**DEMANDE DE RENSEIGNEMENT N° 1 DU REGROUPEMENT NATIONAL DES CONSEILS  
RÉGIONAUX DE L'ENVIRONNEMENT DU QUÉBEC (« RNCREQ ») CONCERNANT LA  
DEMANDE DU DISTRIBUTEUR RELATIVE À LA LECTURE À DISTANCE (DOSSIER R-3770-  
2011)**

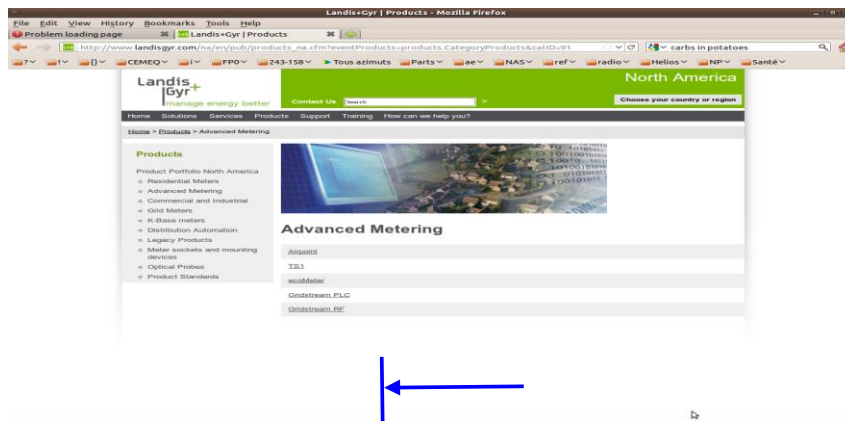
1.7 Est-ce que, avant de choisir l'approche de communications par radiofréquence (RF), le Distributeur a également examiné d'autres approches technologiques, dont notamment celle de communication de type PLC ?

1.7.1 Le cas échéant, veuillez présenter un résumé des motifs qui l'ont amené à choisir l'approche RF.

1.7.3 Est-ce que le Distributeur a étudié les avantages potentiels d'une approche mixte, avec PLC dans les centres urbains et RF en régions ? Veuillez préciser.

3 **FIGURE 4 :**  
4 **PRINCIPALES FONCTIONNALITÉS UTILISÉES EN SUS DE LA RELÈVE À DISTANCE**

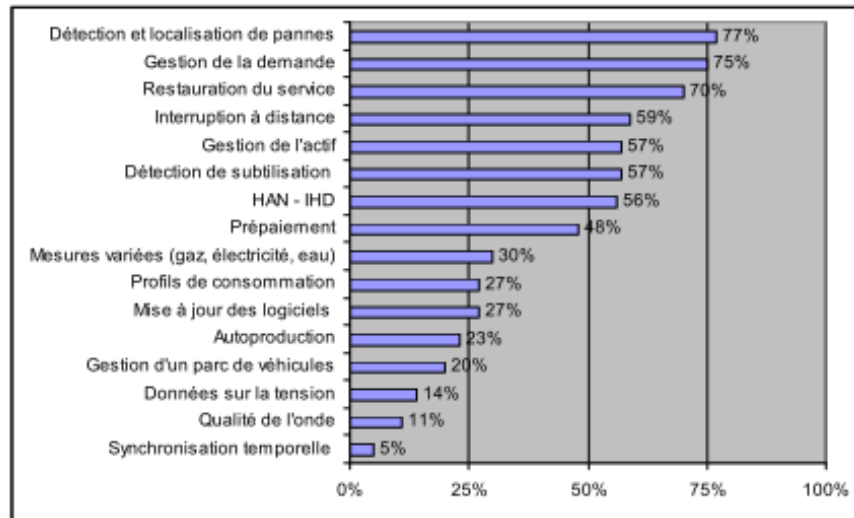
- 2.1 Pour chacune des seize (16) fonctionnalités mentionnées dans la Référence 1, veuillez :
  - 2.1.1 Définir clairement la fonctionnalité.
  - 2.1.2 Indiquer clairement si cette fonctionnalité est actuellement incluse dans le projet LAD, tel que présenté.

- 2.1.3 Indiquer si, pour activer la fonctionnalité, des modifications de *firmware* seraient requises au niveau du compteur.
  - 2.1.4 Indiquer si, pour activer la fonctionnalité, des modifications de matériel seraient requises au niveau du compteur.

- 2.1.5 Indiquer si le moment de la mise en service de cette fonctionnalité est défini dans la planification actuelle du Distributeur.
    - 2.1.5.1 Le cas échéant, veuillez préciser un échéancier approximatif pour son activation.

**FIGURE E-6 : COMPTEURS REMPLACÉS DANS LES SCÉNARIOS IMA ET RÉFÉRENCE  
2012-2031  
(EN MILLIERS DE COMPTEURS)**

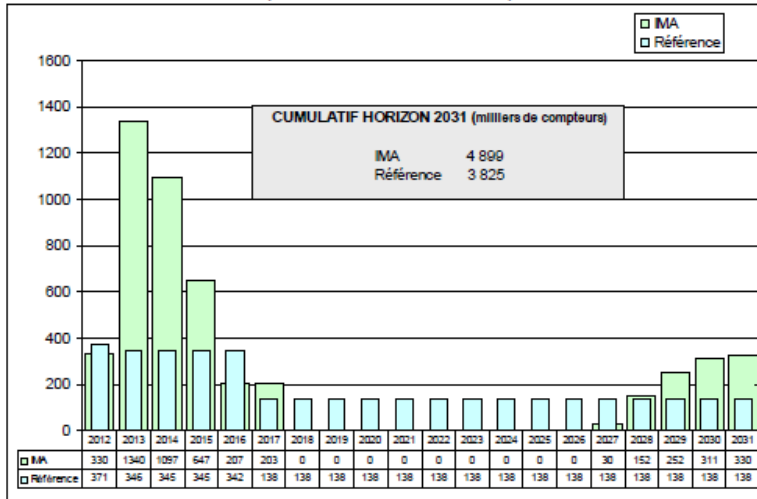
20.1 Veuillez expliquer pourquoi, si la durée de vie des compteurs est de 15 ans, l'ensemble des 3 622 413 (= 3 825 231 – 202 818) compteurs installés entre 2012 et 2016 ne devront pas être remplacé avant 2031?

20.3 Veuillez concilier cette notion d’un « bubble » avec la Figure E-6 (référence 1), selon laquelle le rythme de remplacement des nouveaux compteurs sera beaucoup moins élevé que l’installation initiale en 2012-2017, ainsi qu’avec la citation 4.

**FIGURE E.12 : DISTRIBUTION DE L'ÂGE DES COMPTEURS REMPLACÉS  
MOYENNE 2006-2010**

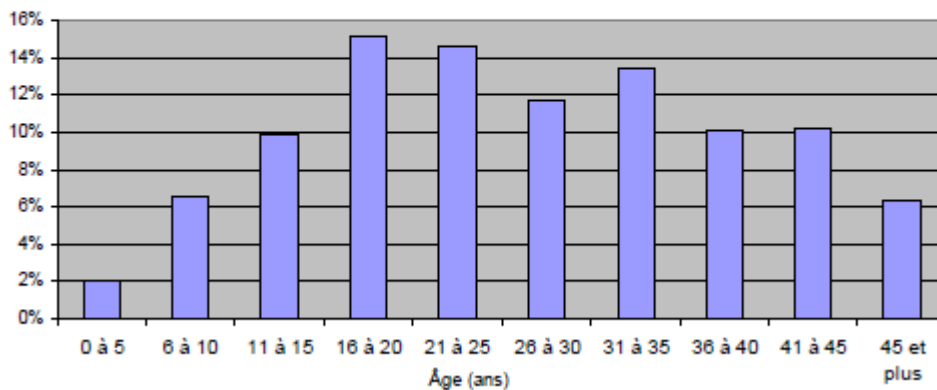
Le graphique indique que, pendant la période 2006-2010, des compteurs dont l'âge se situait entre 6 ans et plus que 45 ans ont été remplacés. Presque 40% des compteurs remplacés pendant cette période l'ont été avant d'atteindre 30 ans d'utilisation.

21.1 Veuillez expliquer comment le Distributeur décide, dans ses pratiques courantes, quels compteurs il remplacera dans une année donnée.

21.2 Est-ce que le choix de remplacer un compteur, ou un lot de compteurs, dans une année donnée découle généralement d'une constatation de défectuosité?
